Zadávací list č.1

Ostrov, U nemocnice 1202, rozšíření kapacity domova pro seniory

ZL 01 – Bourání střechy:

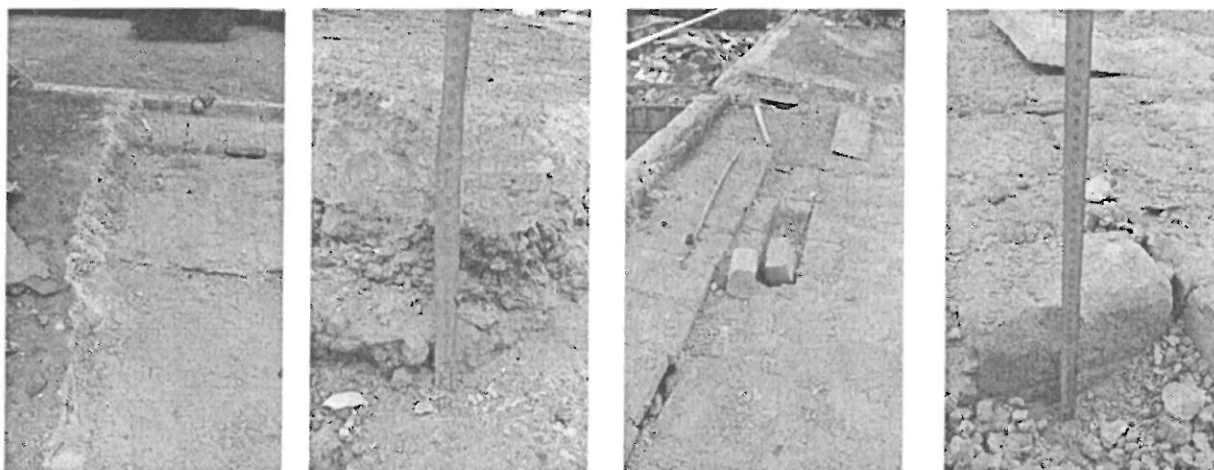
Při provádění bouracích prací na střešní k-ci byla zjištěna jiná skladba střešní k-ce než předpokládal projekt.

ZL 03 – Výškové dorovnání podlahy 1.NP a 2.NP - Lehčený beton:

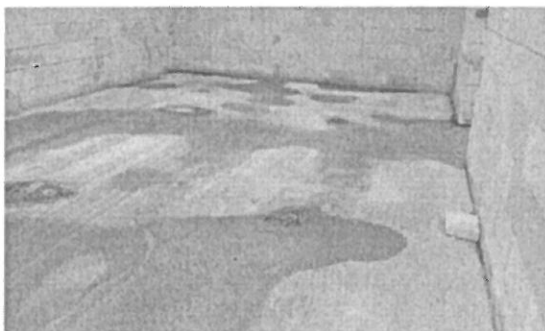
Po odkrytí stávajících střešních a části podlahových k-cí byla zjištěna nutnost dorovnání výškových rozdílů k-cí.
